Женева, 17–21 февраля 2014 года

Глобальные технические правила № 3

**Предложение по поправкам к Глобальным
техническим правилам № 3 (тормозные системы
мотоциклов)**

Передано представителем Италии*

| Обычная тормозная система | Комбинированная тормозная система (КТС) | |
|--|---|---|
| Конфигурация А | Конфигурация В | Конфигурация С |

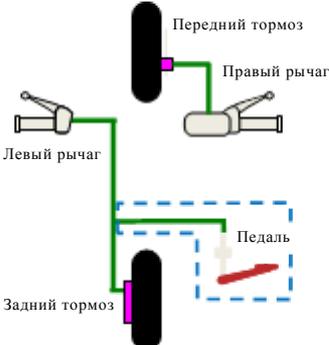
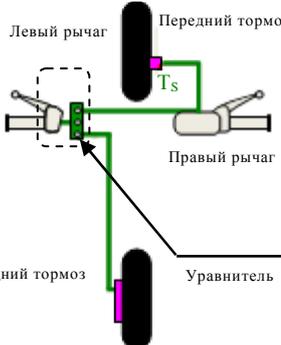
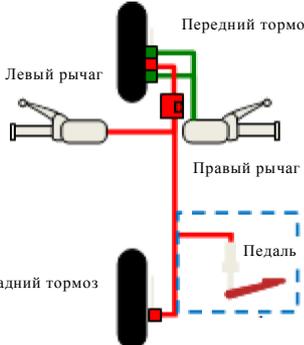
10. Конфигурация В представляет собой образец КТС, в которой привод (T_s) и тормоз (B_s) являются общими элементами.

| Обычная тормозная система | Комбинированная тормозная система (КТС) | |
|--|---|---|
| <ul style="list-style-type: none"> ▪ Левый рычаг (педаля) приводит в действие только задний тормоз ▪ Правый рычаг приводит в действие только передний тормоз | <ul style="list-style-type: none"> ▪ Левый рычаг приводит в действие КТС ▪ Правый рычаг приводит в действие только передний тормоз | <ul style="list-style-type: none"> ▪ Левый рычаг (педаля) приводит в действие КТС ▪ Правый рычаг приводит в действие только передний тормоз |

"3.1.9 В случае установки двух отдельных систем рабочего тормоза эти системы могут иметь общий тормоз, ~~если отказ одной из систем не влияет на эффективность другой~~ **общий привод либо оба эти механизма, если выполняются требования пункта 4.12**".

Конфигурация КТС В

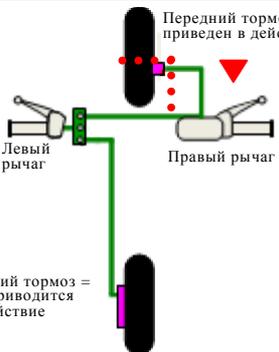
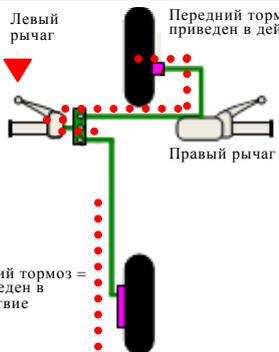
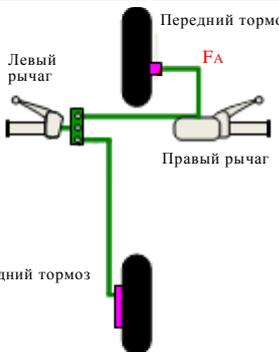
11. Если отказ, например, системы передних тормозов (F_A) может повлиять на функционирование КТС, то система переднего тормоза (приводимая в действие левым рычагом) будет продолжать функционировать.

12. Для обеспечения того, чтобы в случае сбоя в одной системе другая система по-прежнему не уступала обычной системе по своим рабочим характеристикам, предлагается разрешить использование двух отдельных систем торможения, имеющих общий тормоз и/или привод, при условии, что в случае выхода из строя такого(их) общего(их) элемента(ов) рабочие характеристики другой системы будут соответствовать требованиям, предъявляемым к рабочим характеристикам отдельной тормозной системы. В этой связи предлагается испытание на отказ для тормозных систем КТС конфигурации В. Италия считает, что обязательное проведение такого испытания должно обеспечить принятие таких КТС, поскольку оно позволит подтвердить их надежность и гарантированные минимальные показатели эффективности торможения.

"4.12. Испытание на отказ КТС
